伊方発電所3号機「発電用原子炉施設に関する耐震設計審査指針」の改訂に伴う耐震安全性評価結果報告書に係る追加評価の要請について

20 環第 1202 号
平成 21 年 2 月 4 日

伊方発電所 3 号機『発電用原子炉施設に関する耐震設計審査指針』の
改訂に伴う耐震安全性評価結果報告書について(要請)

発電所の前面にアスペリティーを置いていない

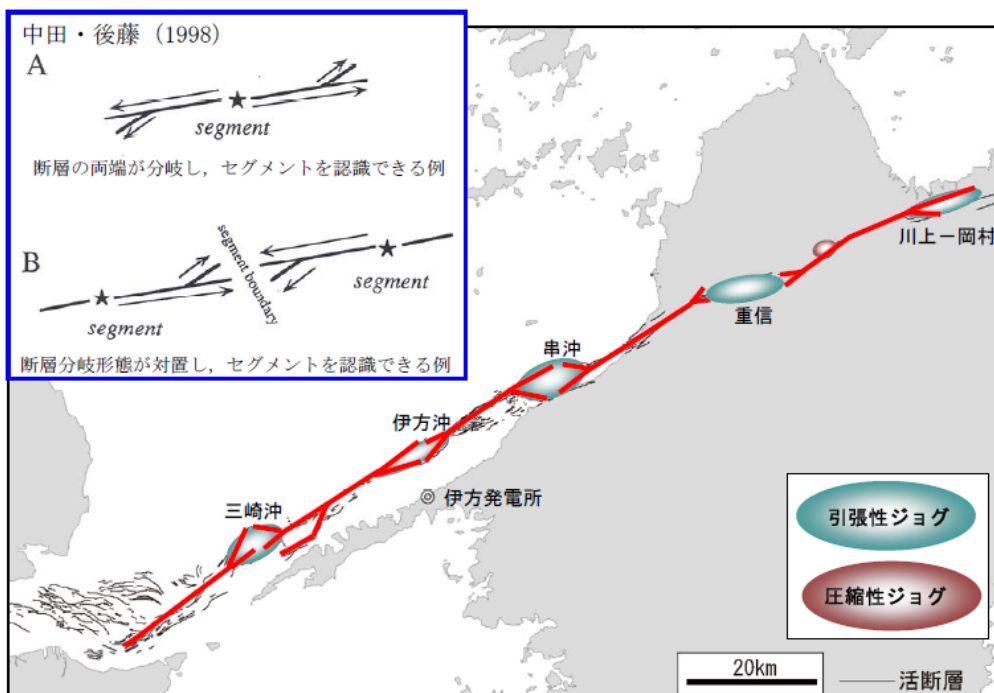
伊方発電所敷地前面海域の断層の地震動評価において、不確かさの考慮として、大きい方のアスペリティーの位置を発電所の前面としたケースを評価すべきである。

- 1 断層による地震動の評価では、地質調査結果等に基づいて、断層の位置や大きさを設定するとともに、地震調査研究推進本部の「震源断層を特定した地震の強震動予測手法」(レシピ)にしたがって、断層面の中でも特に強い揺れを発する「アスペリティー」の位置、数、大きさ等を設定し、さらに、これらのパラメータをもとに、断層面を細かく区切った各区画からの揺れを評価、合成して地震動を予測している。
- 2 今回の四国電力の報告書の敷地前面海域の断層評価においては、地質調査等により、伊方発電所の前面域海域に「ジョグ」(断層が分岐や屈曲等していて、断層の境目とみられる箇所)が認められ、アスペリティーは存在しないと考えられることから、敷地前面にはアスペリティーを置かず、敷地前面の両側にアスペリティーを設定して、地震動評価を行っている。(下図)
- 3 しかしながら、これまでの技術専門部会での審議において、「不確かさの考慮として、安全側に、発電所に最も近い位置に大きい方のアスペリティーがあるとしたケースも評価すべき」との意見があったことから、今回その追加評価を要請したもの。
